HT-221-1

HTTR の設工認(第 4 回)申請に係る
記載の見直しについて
(溢水・保管廃棄)

令和 3 年 1 月 28 日

日本原子力研究開発機構 大洗研究所
高温ガス炉研究開発センター
高温工学試験研究炉部

図1.1 フィルタユニットの構造

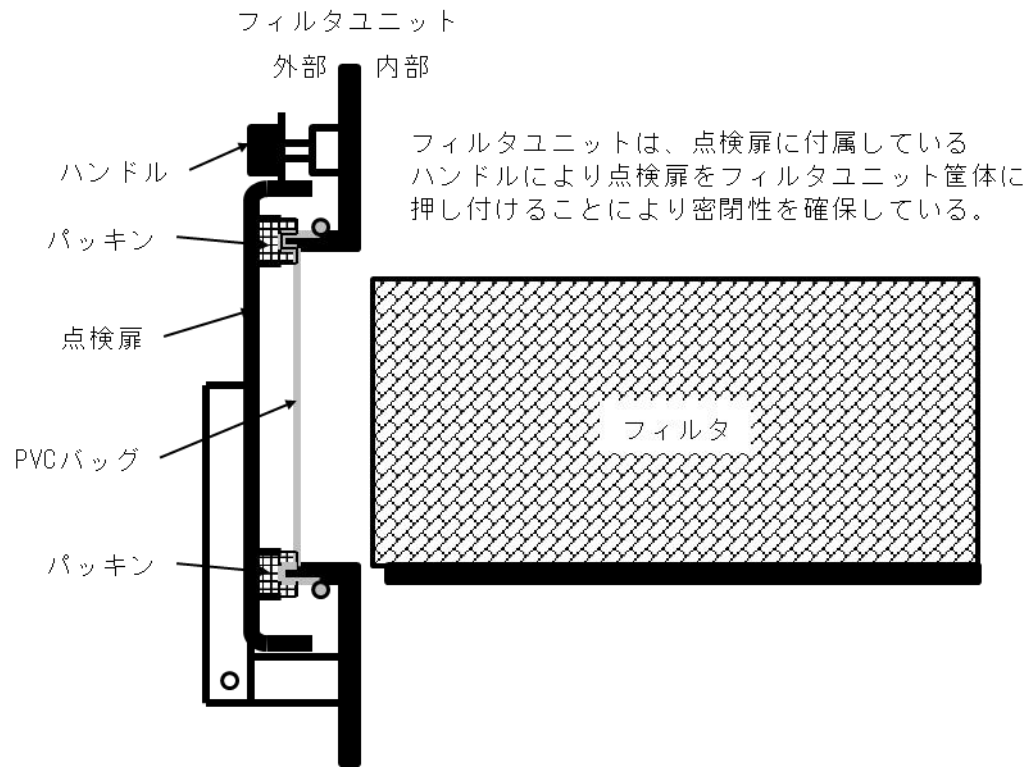
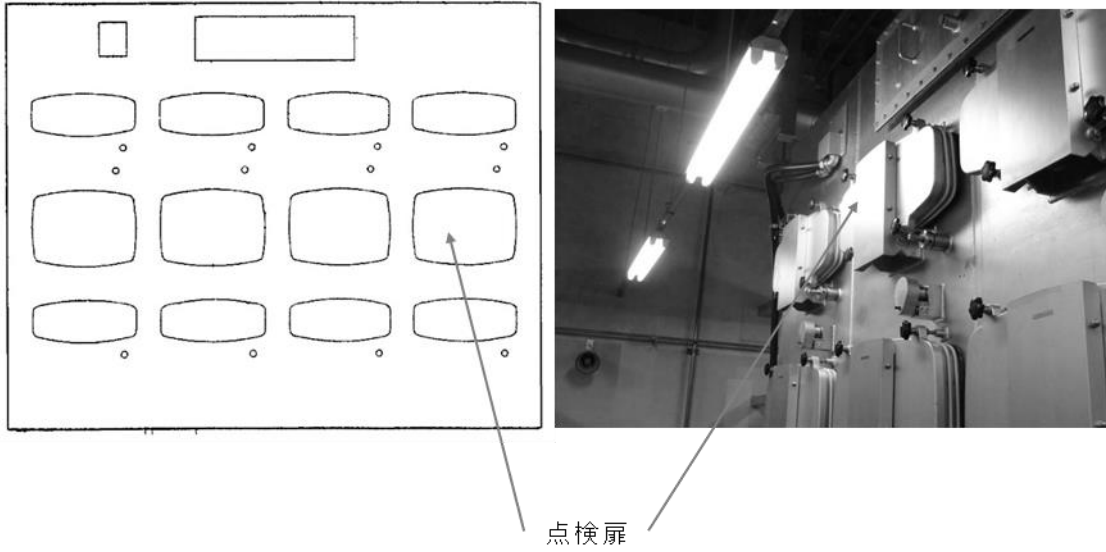
- (1) 容器（タンク）、熱交換器、配管、スタンドパイプ、スタンドパイプクロージャ、使用済燃料貯蔵プール・貯蔵ラック及び使用済燃料貯蔵建家内設備の貯蔵セル・貯蔵ラック については、静的機器であり、溢水の影響を受けたとしてもその安全機能を喪失することがないことから溢水の影響評価の対象外とする。
- (2) フィルタユニット内に格納されているフィルタ（図 1.1）、配管の一部を構成している逆止弁、原子炉圧力容器内に格納されている炉心構成要素・炉心支持鋼構造物・炉心支持黒鉛構造物及び広領域中性子束検出器、スタンドパイプ内に格納されている制御棒系の駆動機構（図 1.2）並びに補助ヘリウム循環機の電動機（図 1.3）については、密閉性が確保された容器の中に格納されており、溢水の影響を受けることがなくその安全機能を喪失することがないことから溢水の影響評価の対象外とする。

図1.4 安全弁の構造図

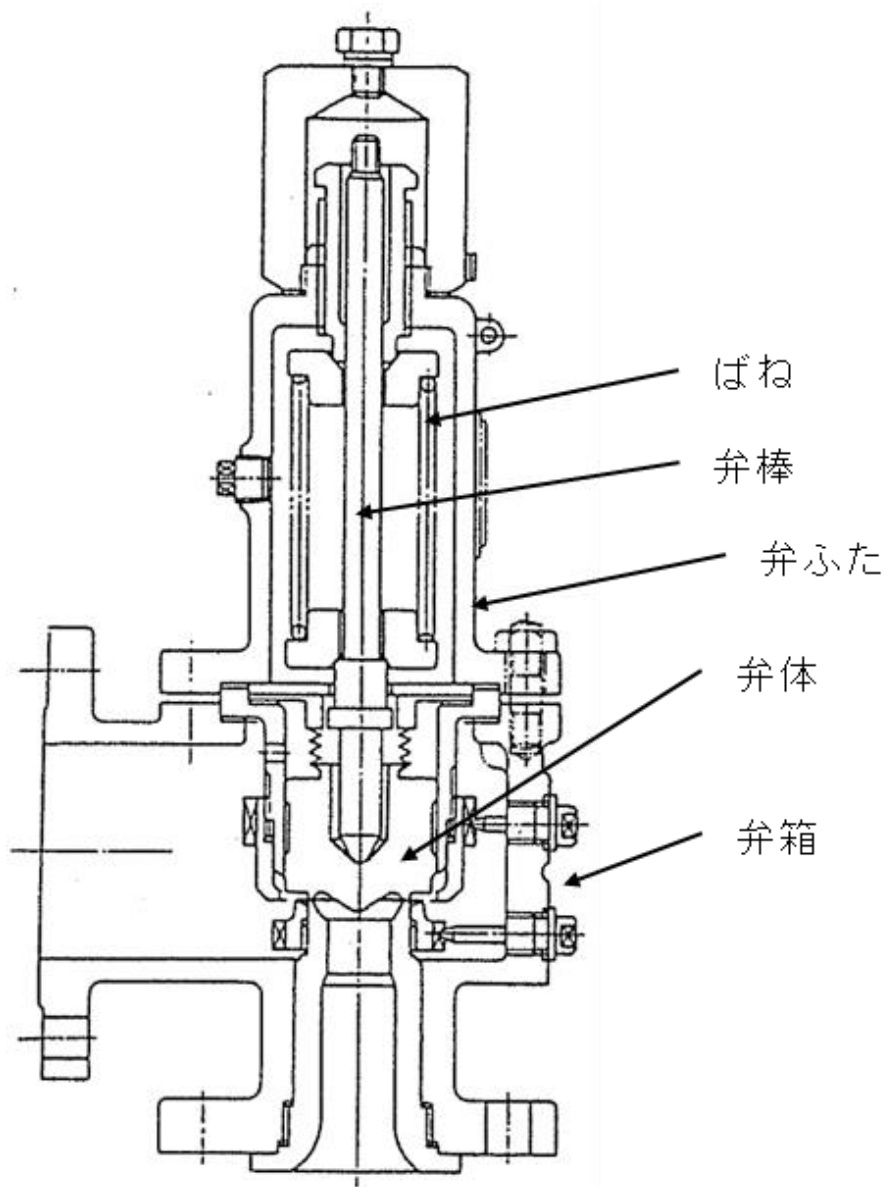
- (3) 安全弁については、図 1.4 に示すように単純かつ水が浸入しない構造であり、さらに動力を必要としないため、溢水の影響を受けたとしてもその安全機能を喪失することがないことから溢水の影響評価の対象外とする。
- (4) 原子炉格納容器隔離弁については、図 1.5 に示すように当該隔離弁に付属する電磁弁で作動用の圧縮空気を制御することにより作動させており、電磁弁の制御電源は安全保護シーケンス盤から供給されている。原子炉格納容器の隔離が必要となる場合には、安全保護シーケンス盤で当該隔離弁の電磁弁への制御電源が断となることで電磁弁が閉となり、作動用の圧縮空気が当該隔離弁に供給されなくなることで当該隔離弁が作動するため、当該隔離弁が溢水の影響を受けたとしてもその安全機能を喪失することがないことから溢水の影響評価の対象外とする。
- (5) 屋上に設置されている補助冷却設備の補助冷却設備空気冷却器及び配管については、屋外に設置され、かつ耐候性を有しており、溢水の影響を受けたとしてもその安全機能を喪失することがないことから溢水の影響評価の対象外とする。

図 3.2.4 補助ヘリウム循環機構図

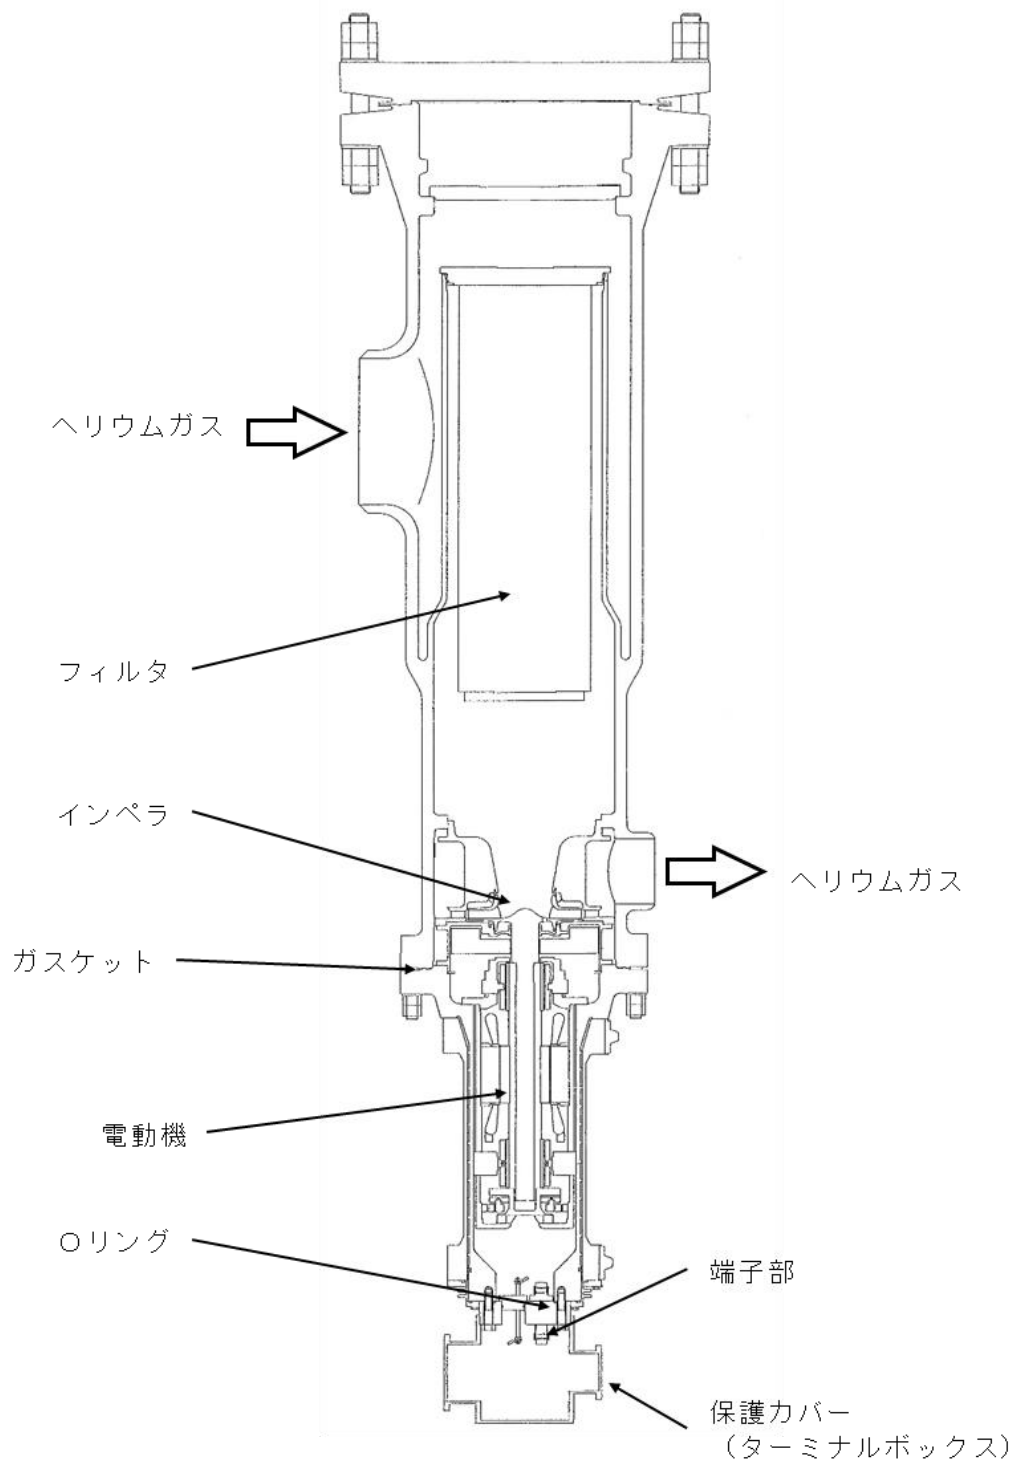
- ・被水対策機器について、対象とする機器を明確にする。
- ・被水の影響評価について、被水の範囲を明確にする。

機器名	仕様	設置数量 (台)	設置場所
補助ヘリウム循環機	<ul style="list-style-type: none"> ・補助ヘリウム循環機の電動機端子部が保護カバー（ターミナルボックス）で覆われている。 ・保護カバー（ターミナルボックス）材質：炭素鋼 	2	原子炉建家
非常用空気浄化設備 フィルタユニット	<ul style="list-style-type: none"> ・非常用空気浄化設備フィルタユニットの電気ヒーター端子部が保護カバーで覆われている。 ・保護カバー材質：炭素鋼 	2	原子炉建家

補助ヘリウム循環機の保護カバーと端子部の位置関係を図 3.2.4「補助ヘリウム循環機構造図」に、非常用空気浄化設備のフィルタユニットの保護カバーと端子部の位置関係を図 3.2.5「非常用空気浄化設備フィルタユニット構造図」に示す。

図 7.2 耐震 B, C クラス配管の評価フロー

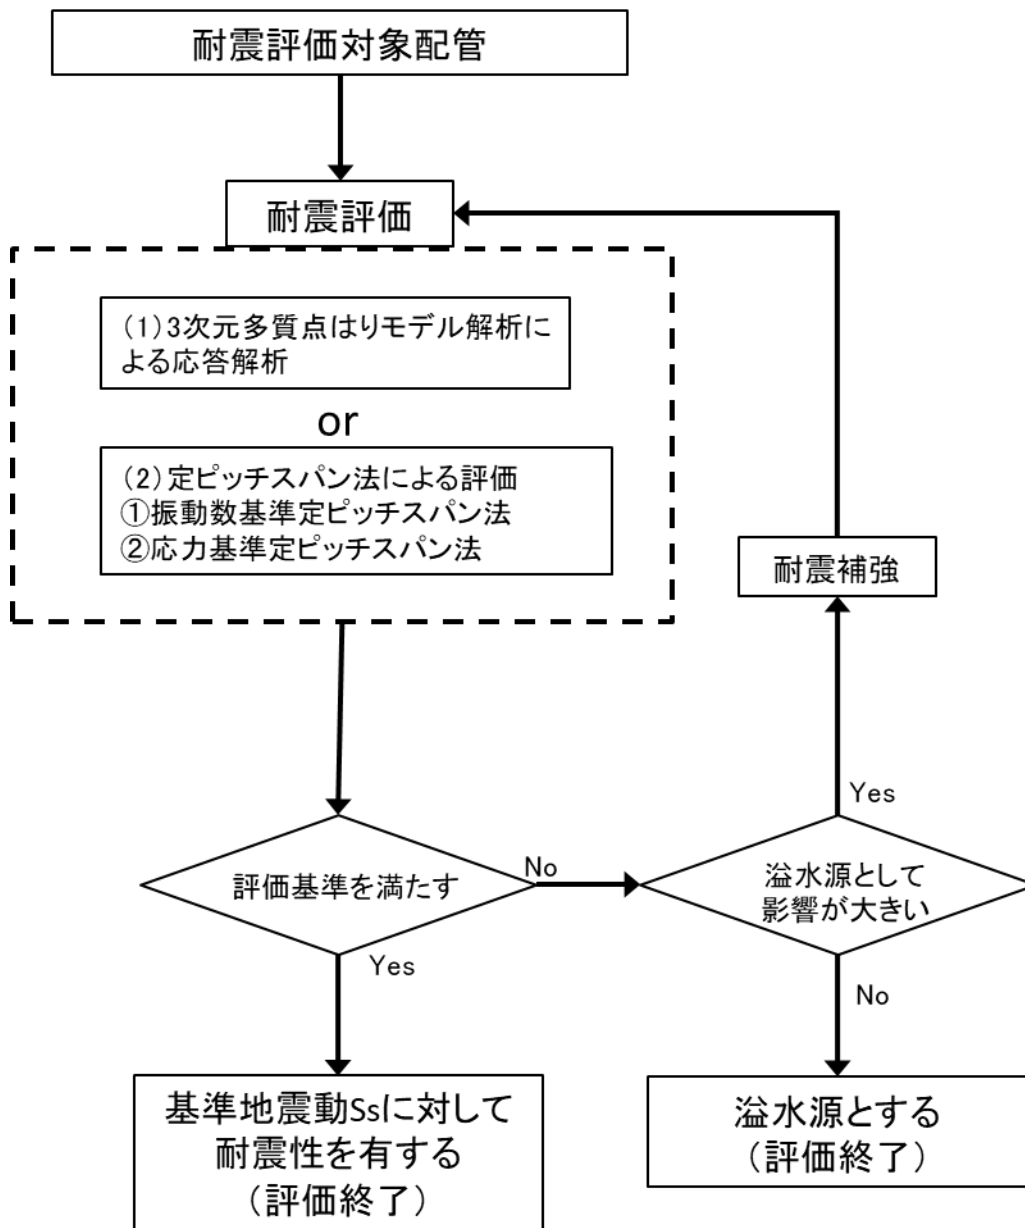
地震時の溢水影響評価における耐震評価の手法及びその結果の変更に伴い記載を修正する。

耐震 B、C クラス配管の耐震性評価については、3次元多質点はりモデルを用いた地震応答解析と定ピッチスパン法による評価に分類し、評価を実施する。評価フローを図 7.2 に示す。
